# ADDENDA N° : S01

<b>Nom du projet :</b>	Mise à niveau du bâtiment d'accueil secteur St-Mathieu-du-Parc
<b>Nom du client :</b>	Parcs Canada
<b>N° d'appel d'offres :</b>	<b>Date de dépôt de réception des offres:</b>
N° de projet <b>FNNX-INNOV :</b>	F1900050

**Feuille S02 / 05**

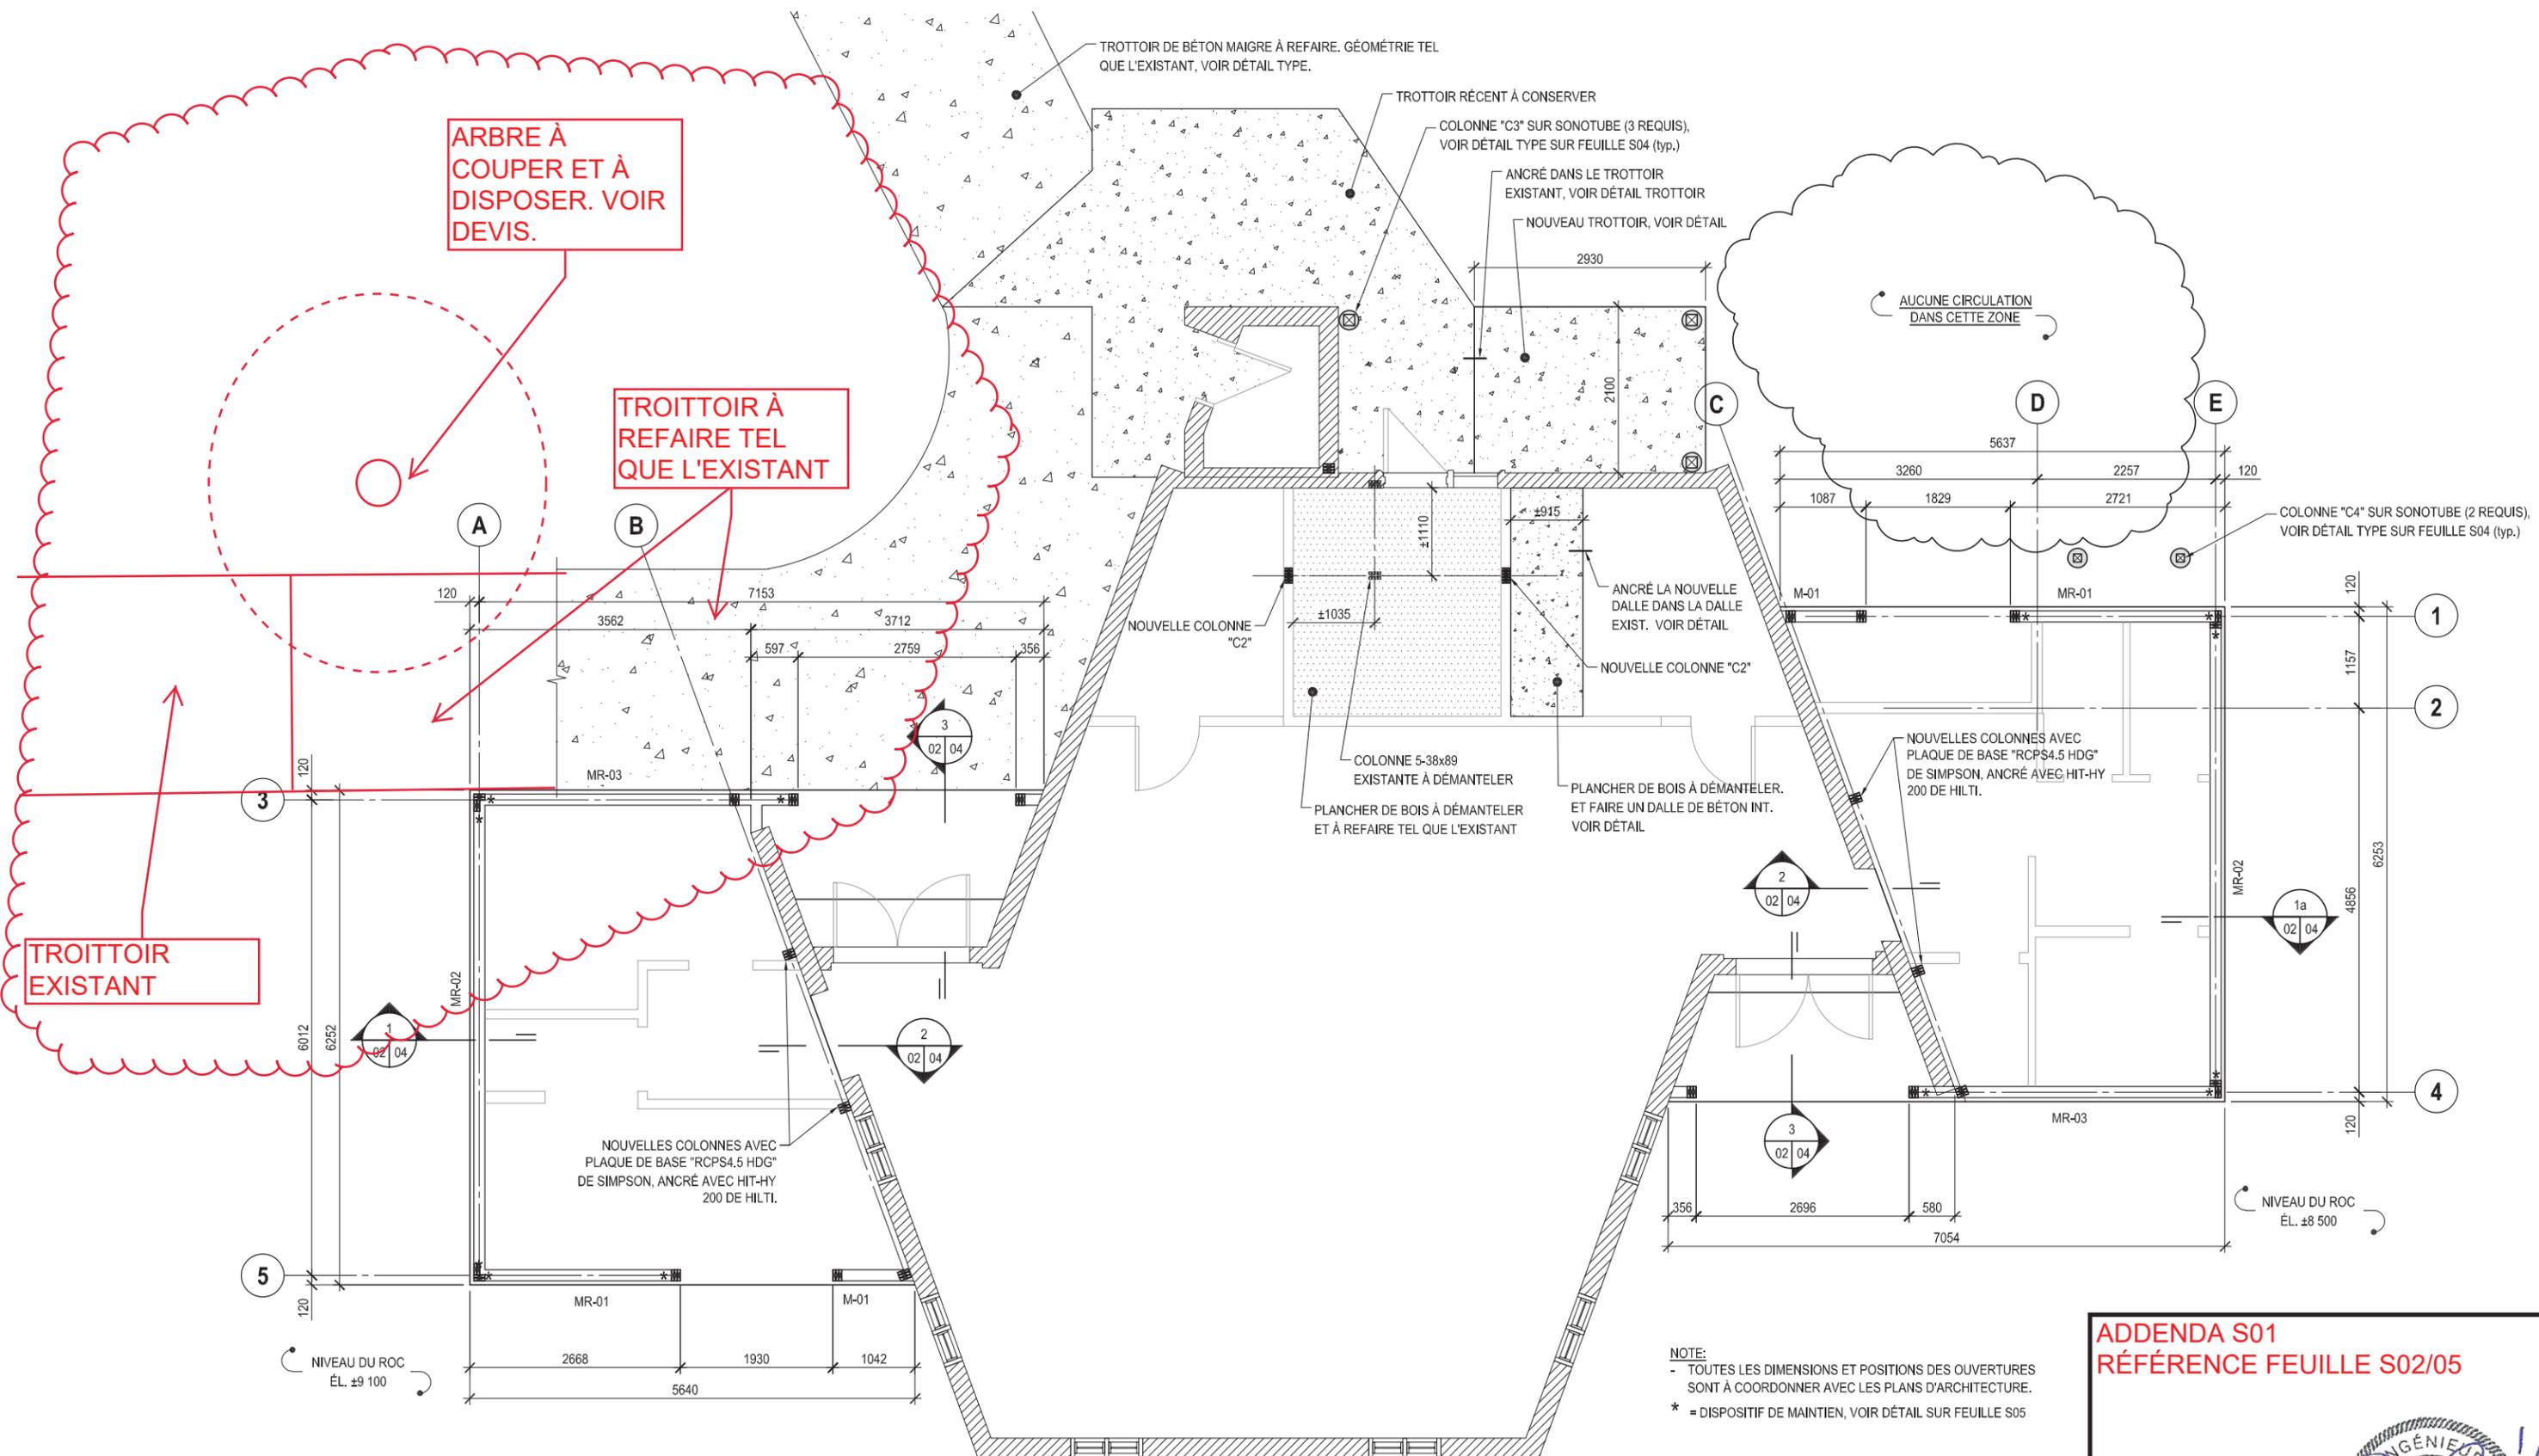
- Ajouter une note concernant un arbre à couper et à disposer;
- Ajouter une note concernant un trottoir à refaire.
